本原浜岡発第 107 号

令和 5 年 3 月 13 日

浜岡原子力発電所 2 号原子炉
廃止措置計画変更認可申請書

五 変更の理由

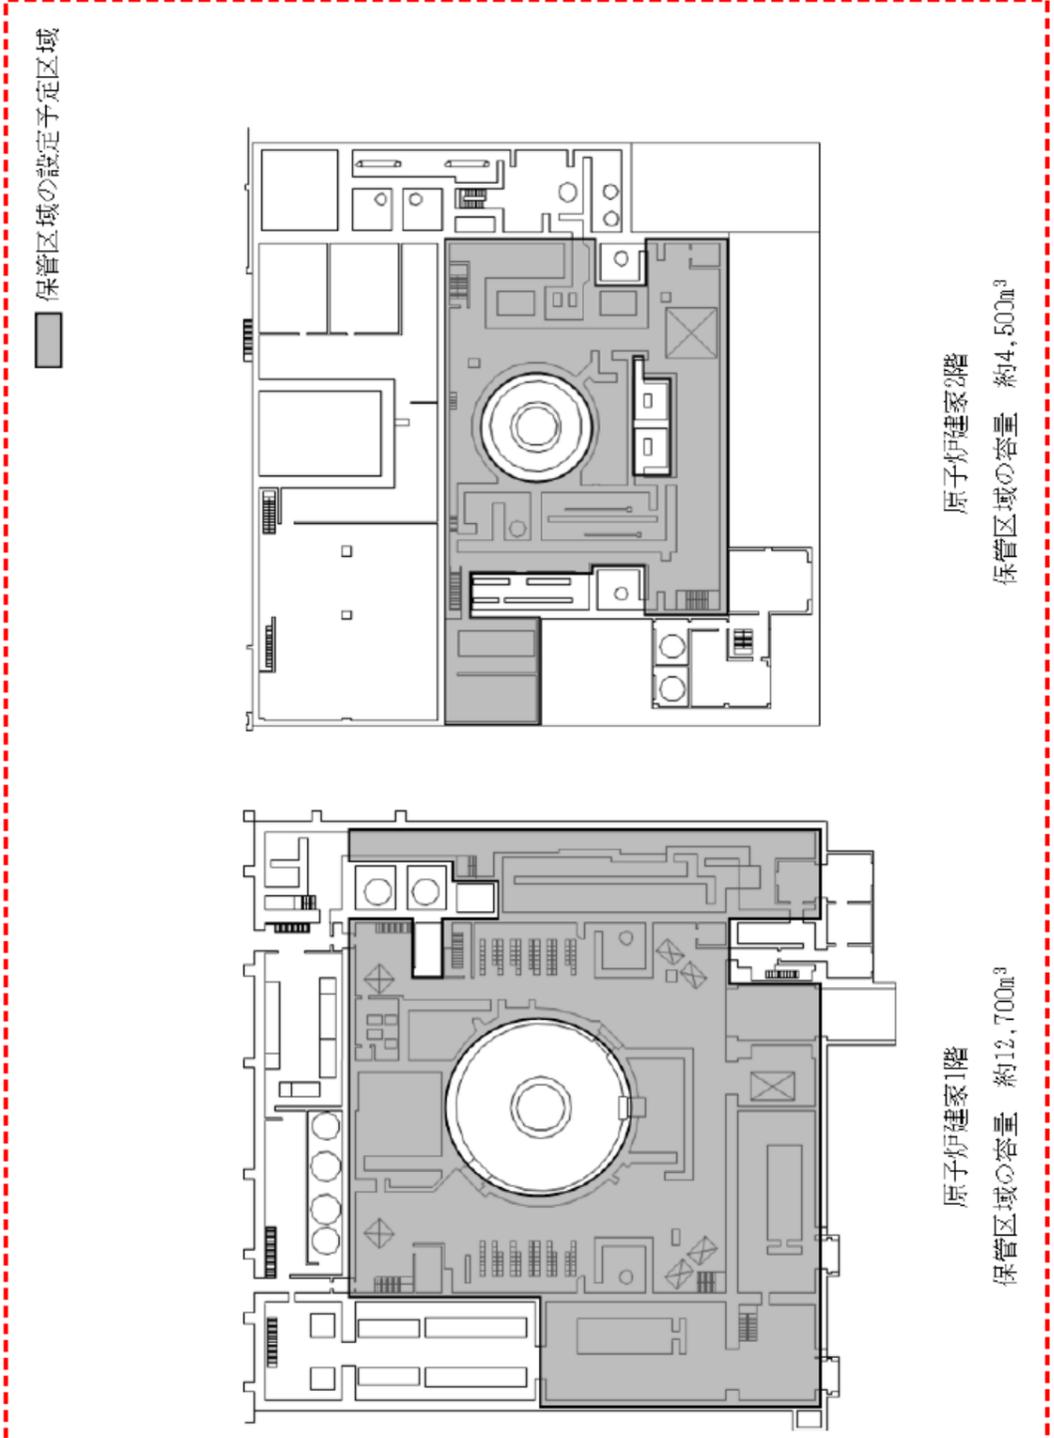
変更前	変更後	理由
 <p>管理区域 汚染のおそれのない管理区域 保管区域の設定予定区域</p> <p>タービン建家2階 保管区域の容量 約5,700m³</p> <p>図 10-7 (4) 保管区域の設定予定区域図 (1号炉タービン建家2階)</p>	 <p>保管区域の設定予定区域</p> <p>タービン建家2階 保管区域の容量 約17,100m³</p> <p>図 10-7(6) 保管区域の設定予定区域図 (1号炉タービン建家2階)</p>	<ul style="list-style-type: none"> ・原子炉領域周辺設備の解体撤去計画の変更 (保管区域の設定予定区域の追加) ・記載の適正化 (記載の明確化)

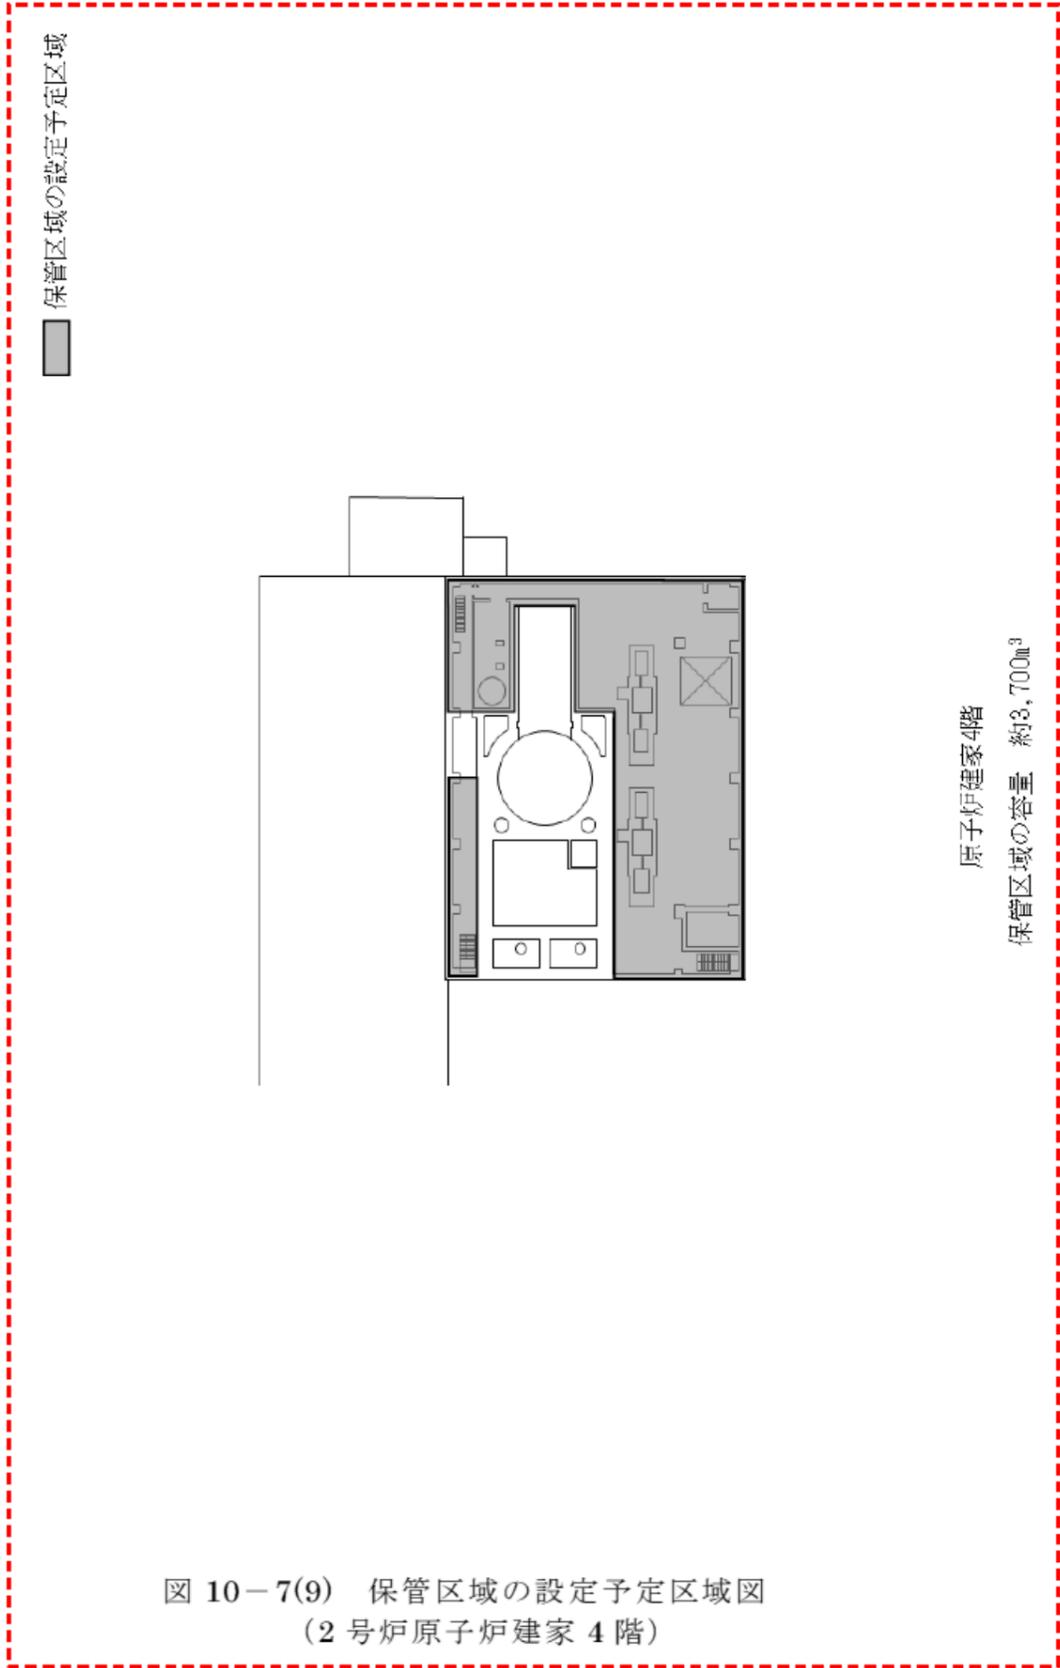
変更前	変更後	理由
<div data-bbox="252 325 371 724" style="border: 1px solid black; padding: 5px;"> <p>管理区域 汚染のおそれない管理区域 保管区域の設定予定区域</p> </div>  <p style="text-align: center;">原子炉建屋地下2階 保管区域の容量 約 3,700m³</p> <p style="text-align: center;">原子炉建屋地下1階 保管区域の容量 約 200m³</p> <p style="text-align: center;">図 10-7 (5) 保管区域の設定予定区域図 (2号炉原子炉建家地下2階, 地下1階)</p>	 <p style="text-align: center;">原子炉建家地下2階 保管区域の容量 約15,000m³</p> <p style="text-align: center;">原子炉建家地下1階 保管区域の容量 約7,000m³</p> <p style="text-align: center;">図 10-7(7) 保管区域の設定予定区域図 (2号炉原子炉建家地下2階, 地下1階)</p>	<ul style="list-style-type: none"> ・原子炉領域周辺設備の解体撤去計画の変更 (保管区域の設定予定区域の追加) ・記載の適正化 (記載の明確化)
